**LICITACIÓN 24/2023
RESPUESTA A CONSULTAS**

INTENDENCIA DE MALDONADO Quinquenio 2020-2025 DIRECCION GENERAL DE PLANEAMIENTO		H:\sumos\014-Logos\horizontal\01.jpg
OBRA: REPTILARIO PARQUE "LA CASCAIDA" - PIRIAPOLIS	LAMINA N°: s03	DE: -
TECNICOS: ARQ. CARLOS BAGGI	DIRECTORES: DIRECTOR GENERAL: ARQ. ROBERTO CHACON	ESCALA: 1:50
DIBUJO: TEC. SANITARIO: AJAA JOSE PIETRAFERRA TEC. SANITARIO: ANGELO NELLI	TECNICO ASESOR:	FECHA: SETIEMBRE 2023

PLANTA GAS

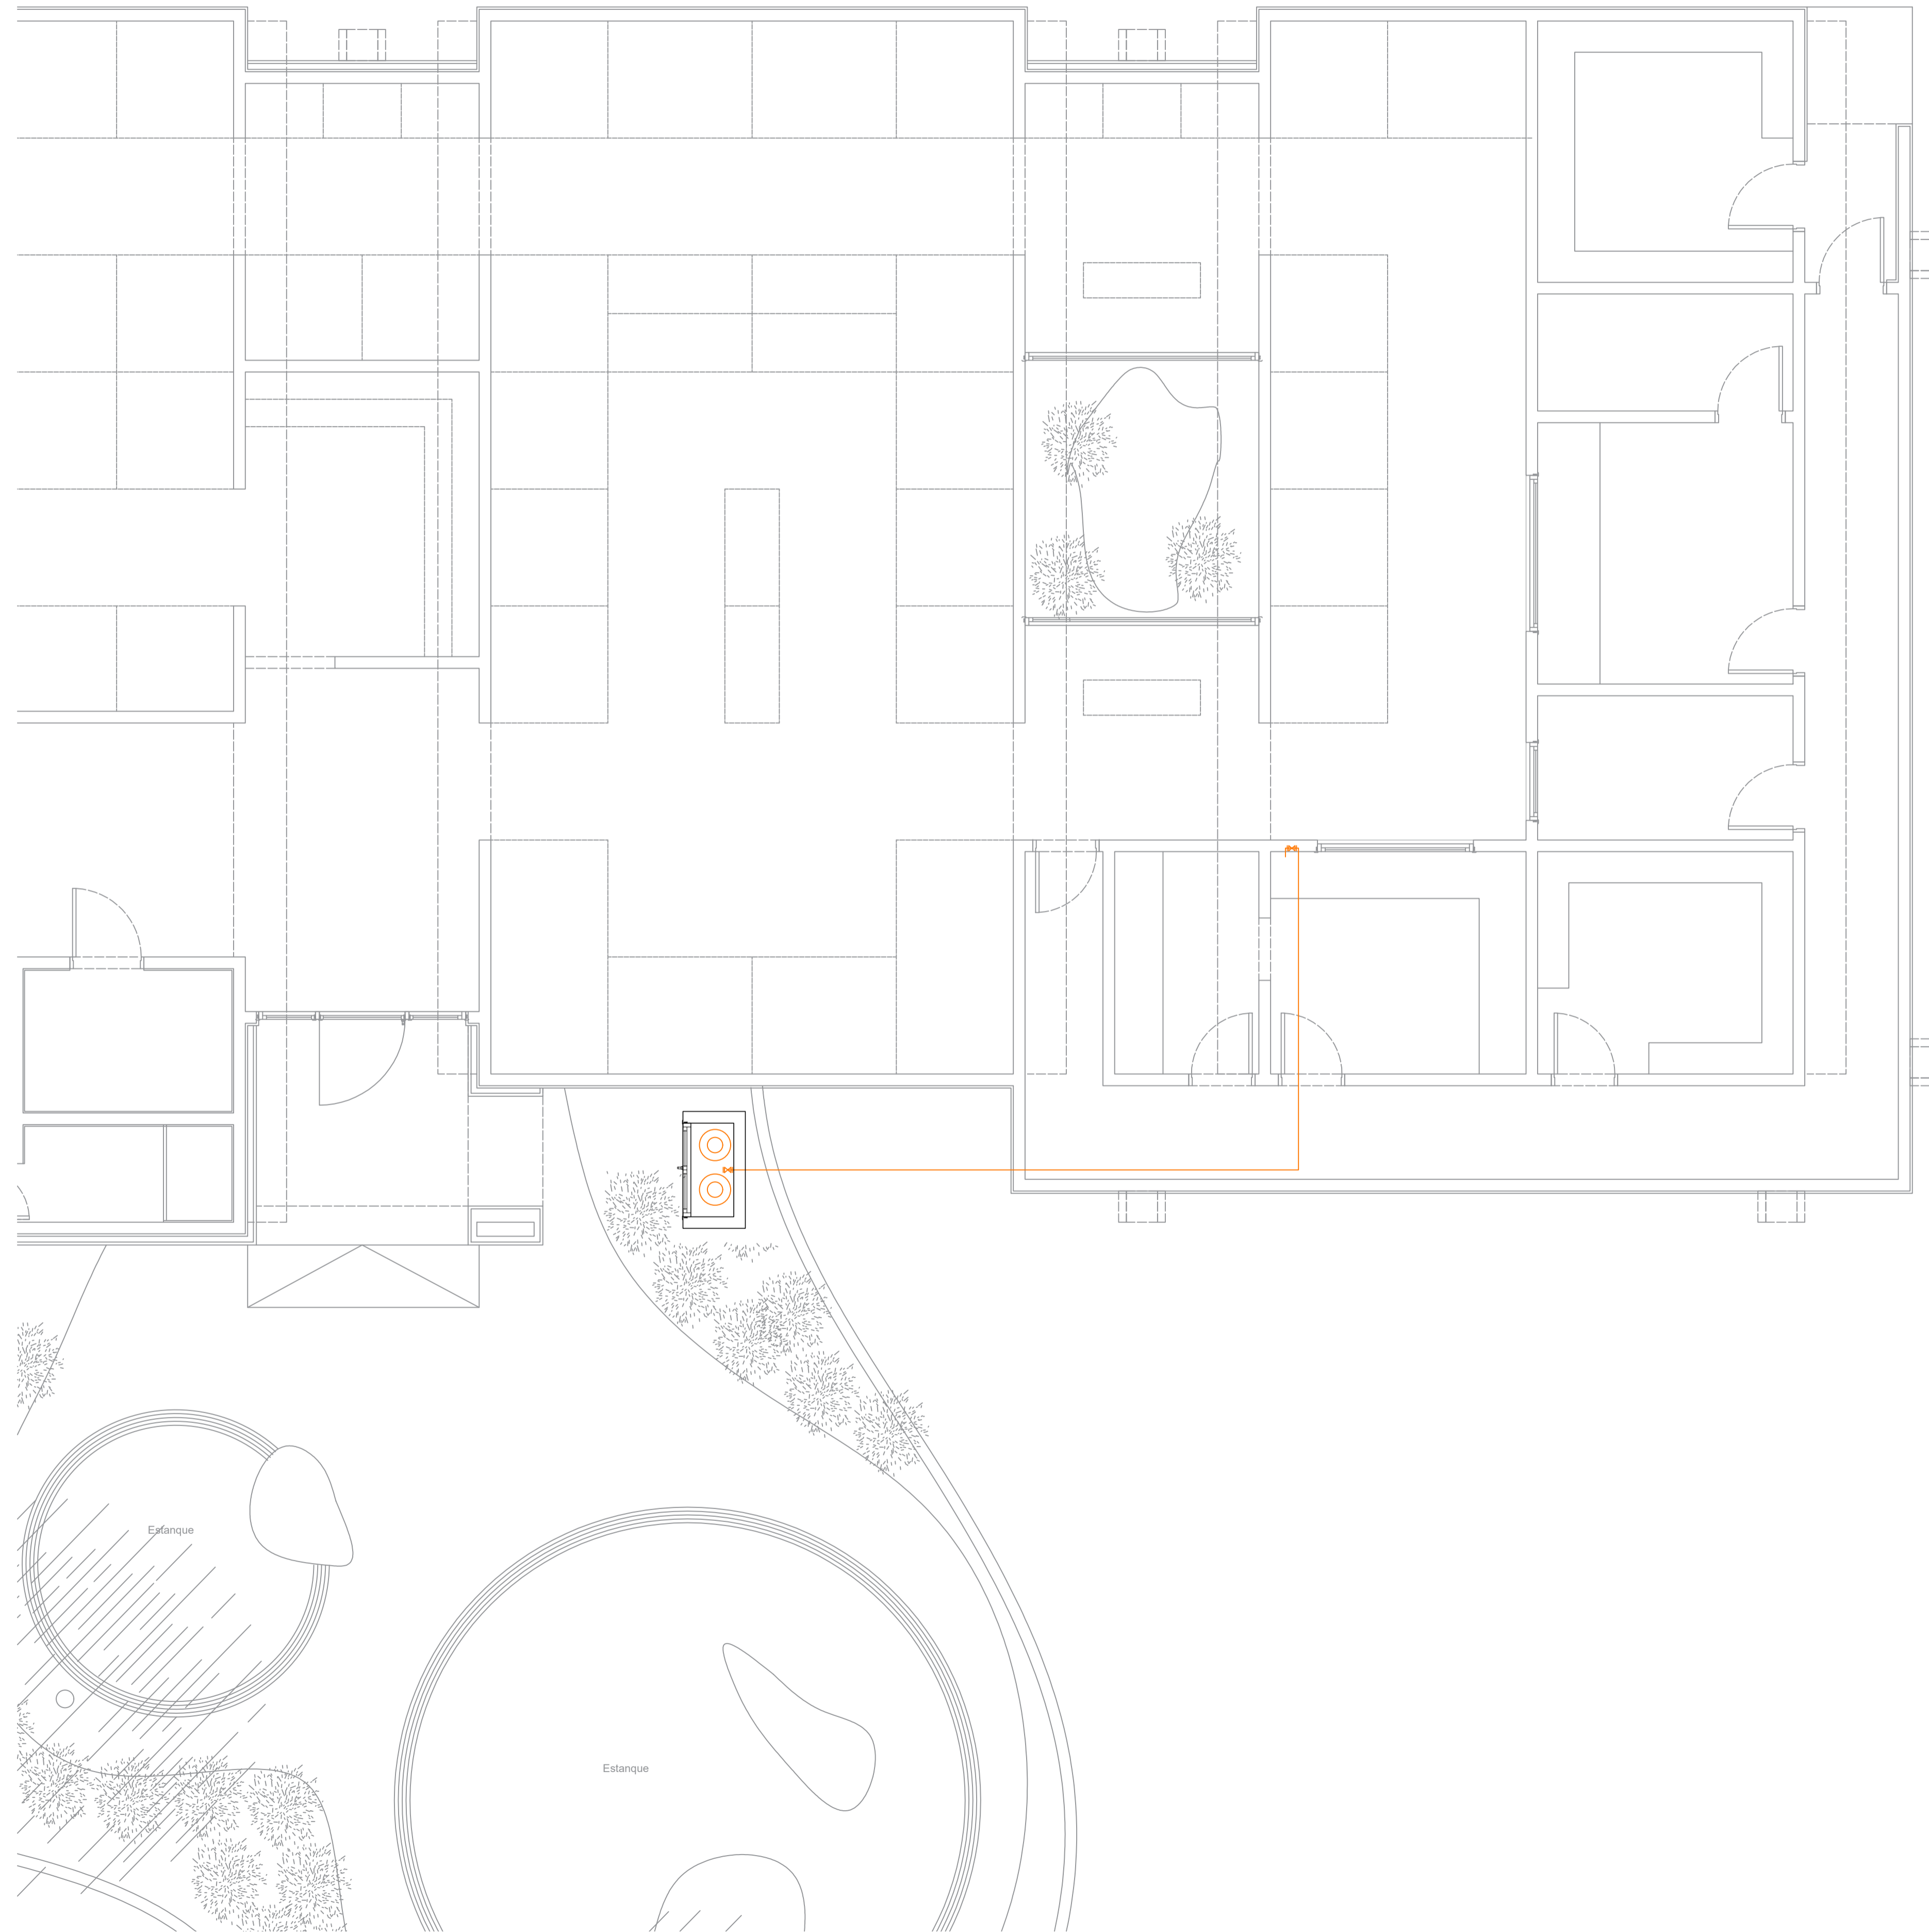
16.2 Cañería de gas, no detectamos información sobre este tema, que se considera para su cotización?

Se adjunta pdf con plano de recorrido. Se deberá considerar la previsión de gas por cañería desde el patio interno hasta la cocina. La misma sera en caño galvanizado con colillas y manguera en PVC en los extremos. Las uniones galvanizadas se deben hacer con adhesivo especial para GLP (litargirio).

Se deberá cotizar la caseta para dos garrafas de 13 kg como se detalla en lamina adjunta.
